380/110-kV-Ltg. (St. Peter-) Landesgrenze - Simbach, Ltg. Nr. B153

1. Zusammenfassung: Wesentliche Änderung der Deckblattunterlagen (finale Fassung) im Vergleich zum Antrag vom 22.02.2016

Abbildung 1: Veränderung Abstände Wohnhaus zur Leitung im Vergleich Antrag 2016 zu Deckblatt 2020

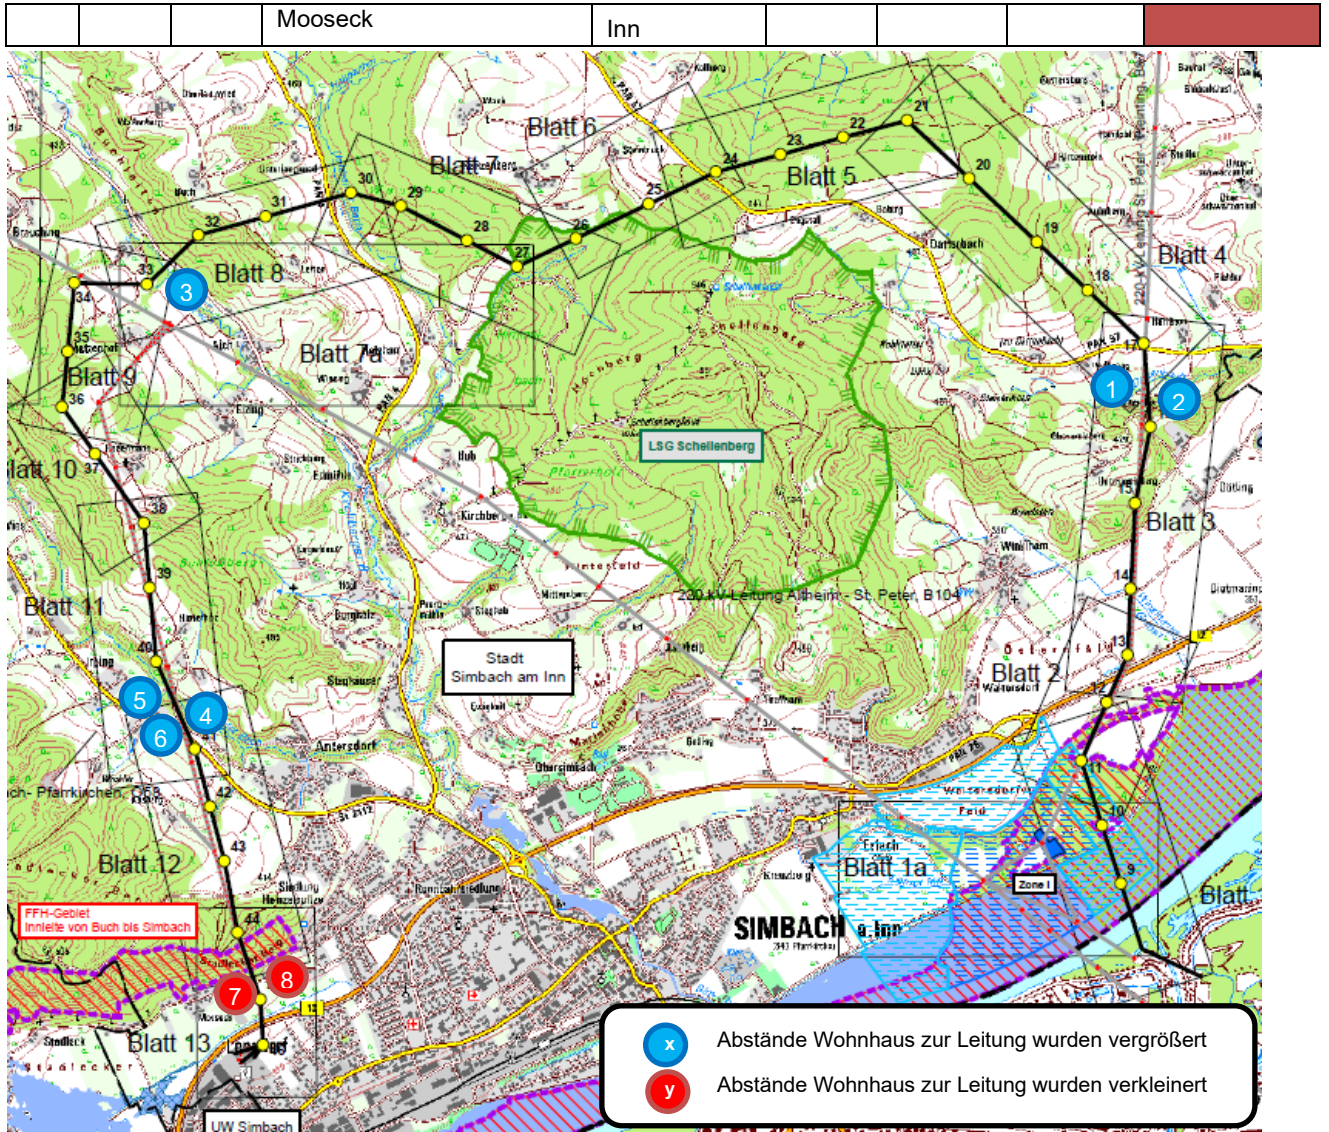
3. Gegenüberstellung der Abstände der Wohnbebauung zur Leitung (siehe Anlage 16.1. - Immissionsbericht)

Lfd. Nr.	Von Mast	Bis Mast	Immissionsort	Gmkg.	Fl. Nr.	Antrag 2016 Abstand zur Achse	Deckblatt 2019 Abstand zur Achse	Wertung Immissionen
1	16	17	Gebäude, Ölmühle, Nr. 1 Stadt Simbach a. Inn	Erlach	983	-83,6	-84,1	+
2	16	17	Wirtschaftsgebäude, Stadt Simbach a. Inn	Erlach	988	-30,1	-30,4	+
3	32	33	Wohngebäude Nr. 15, Stadt Simbach a. Inn	Kirchberg a. Inn	877/5	-76,5	-84,1	+
4	40	41	Wirtschaftsgebäude, Stadt Simbach a. Inn	Simbach a. Inn	1393	-1,0	+1,7	+
5	40	41	Wohngebäude Nr. 2a, Antersdorf, Stadt Simbach a. Inn	Simbach a. Inn	1050/3	+57,5	+57,5	+
6	40	41	Wohngebäude Nr. 2, Antersdorf, Stadt Simbach a. Inn	Simbach a. Inn	1050	+91,8	+91,8	+
7	44	45	Wohngebäude Moosecker Str. 92, Stadt Simbach a. Inn	Simbach a. Inn	196/1	+48,3	+48,7	-
8	44	45	Gebäude Moosecker Straße,	Simbach a.	198	-53,7	-55,2	-
